**Ehitusloa taotluse nr 2311271_16108 ja raudtee
kontaktvõrgu projekti töö nr 3002 kooskõlastamata
jätmise ning nõuete esitamine projektile riigiteede
tee piirides Lääne-Virumaal ja Ida-Virumaal**

Olete Transpordiameti (TRAM) läbi ehitisregistri (Ehitusloa taotlus nr 2311271/16108, menetluse nr 410999) kaasanud Ehitusloa taotluse nr 2311271/16108 menetlusse. Koos ehitusloa taotlusega on esitatud ka Kadrina-Püssi raudteelõigu kontaktvõrgu ehitusprojekt, Ardanuy Ingenieria SA töö nr 3002 „Kadrina-Püssi kontaktvõrgu projekteerimine. Lõik 3: Tapa-Narva. Osa 2“ (Edaspidi Projekt) eelprojekti staadiumis.

Joonisel << 3002_EP_EK-6-02_ylesoit>> leht 2 ja 3 on:

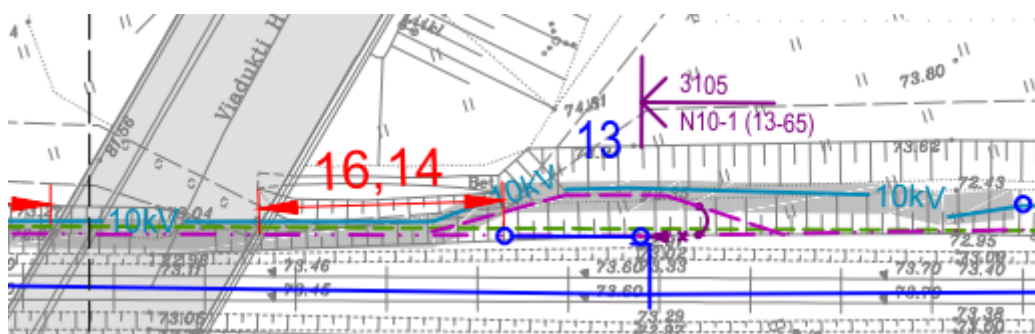
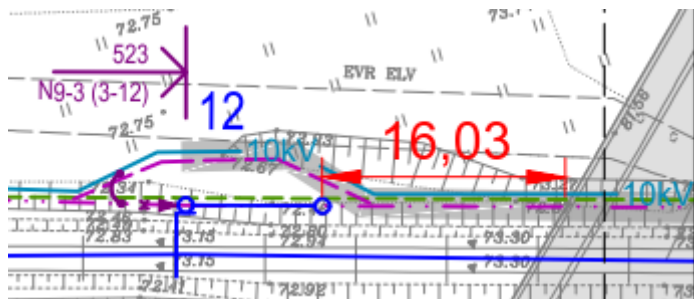
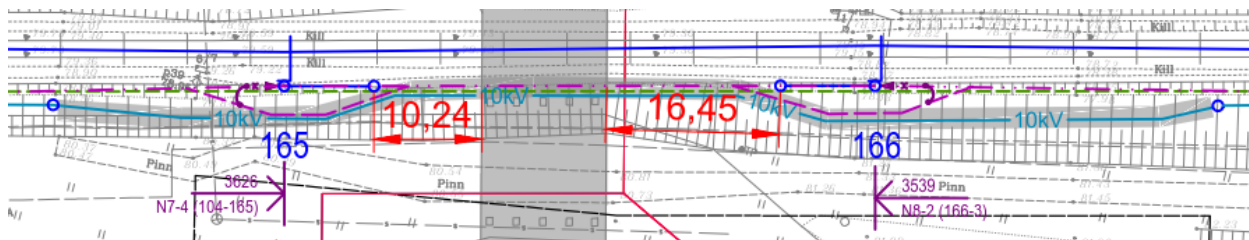
Kuidas on lahendatud õhuliinide (kontaktliin, negatiivne fiider, õhukaudne maandusühendusejuht, 10kV toiteliin) läbimine viaduktide alt. Kas õhurippega või kavandatakse kinnitusi viaduktidele – palume selgitusi.

1.1. Joonistel << 3002_EP_AS-4-02_KR-asend>> ja << 3002_EP_AS-4-04_RV-asend>> viaduktide juures on:

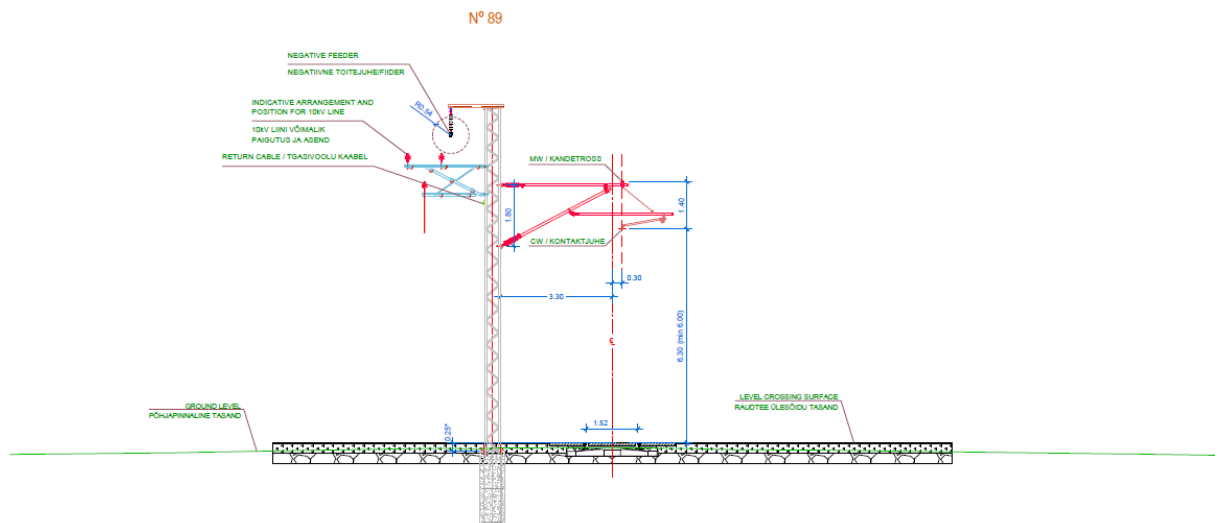
Kas halliga näidatud liinid (negatiivne fiider, õhukaudne maandusühendusejuht, 10kV toiteliin) on viidud maakaablitesse – palume selgitusi.

Maakaablid peavad olema sildade, viaduktide konstruktsioonidest vähemalt 3,0 m kaugusel (TRAM kehtivad „**Nõuded tehnovõrkude teemaale paigaldamise kavandamisel (2018)**“, asub: <https://transpordiamet.ee/riigiteede-juhendid#tehnovorgud>).

Üheselt arusaadavalt (seletuskiri, joonis) ei ole käsitletud kuidas asetseb (paikneb) kontaktnõrk ja teised õhuliinid ristumistel riigitee viaduktidega. Palume projektis kirjeldada, milliseid kitsendusi, piiranguid see kontaktnõrk Transpordiametile toob viadukti haldamisel ja hooldamisel (näit viadukti veeviimarite kevadine survepesu talihooldde kloriididest jne).

Joonisel << 3002_EP_AS-4-16_RV-juhtm>> on masti M89 juures peale kontaktjuhtme veel 4 tingmärki (negatiivne fiider, fiidri liin, õhukaudne maandusühendusjuht, 10kV toiteliin)

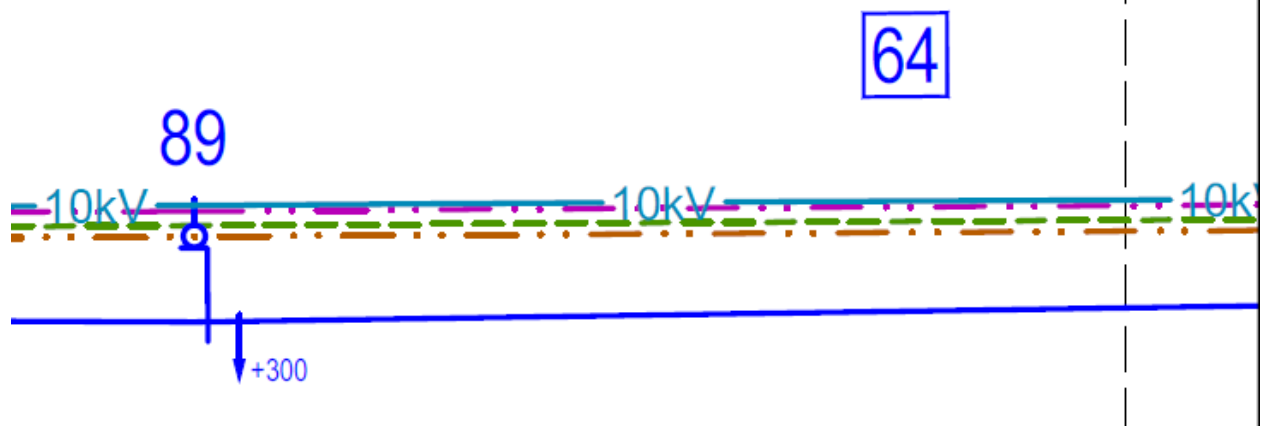
Palju neid õhuliine riigitee nr 17119 km 2,30 ülesõidukohal on – palume selgitust.

Seletuskirja palume lisada viide, et eelprojektile järgnevad tööprojektid (põhiprojektid) riigiteede piirides tuleb töövõtjal kooskõlastada Transpordiametiga.

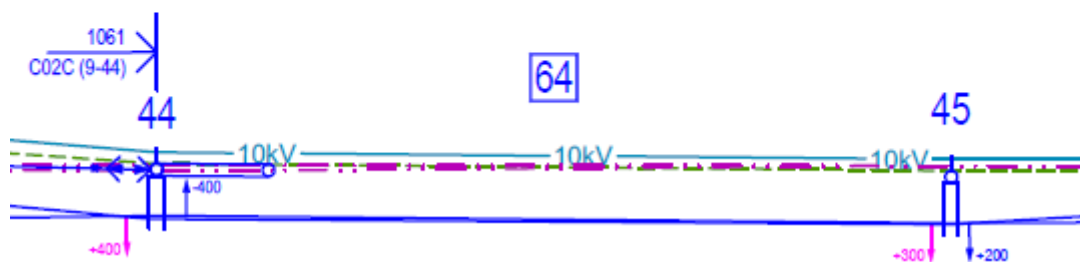
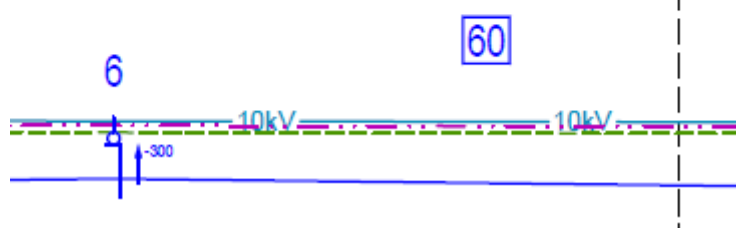
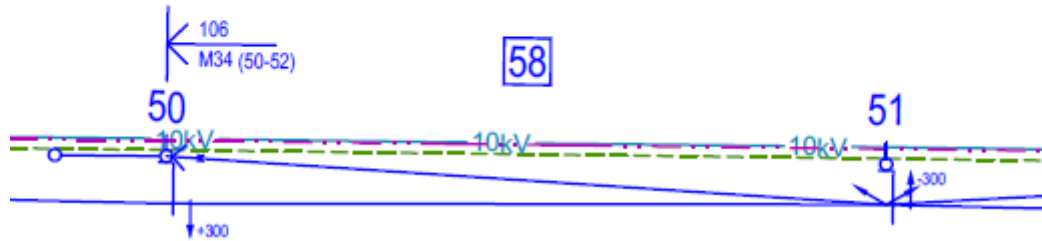
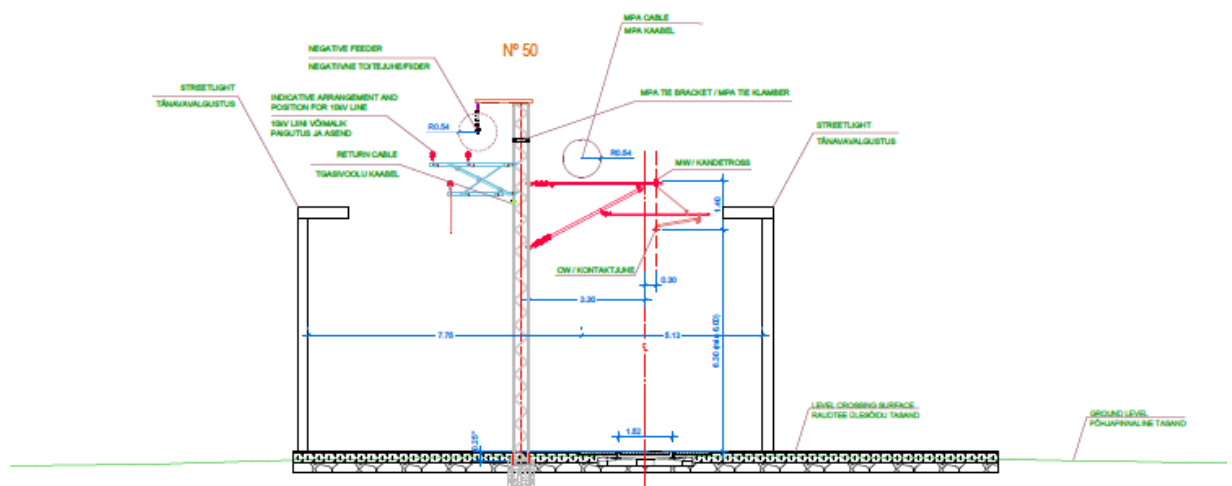
- 2.2. Riigiteed nr 17119 km 15,47, nr 13127 ja nr 13103 km 1,37 on raudtee ülesõidukohad, kõikidel juhtudel on peale kontaktliini veel 3 tingmärki (negatiivne fiider, õhukaudne maandusühendusjuht, 10kV toiteliin) palume ka neid tehnovõrke käsitleda eesmärgiga, et oleks võimalik läbi lasta ülegabariidilisi veoseid võimalikult väheste kulutustega ja kaableid lahti ühendamata.
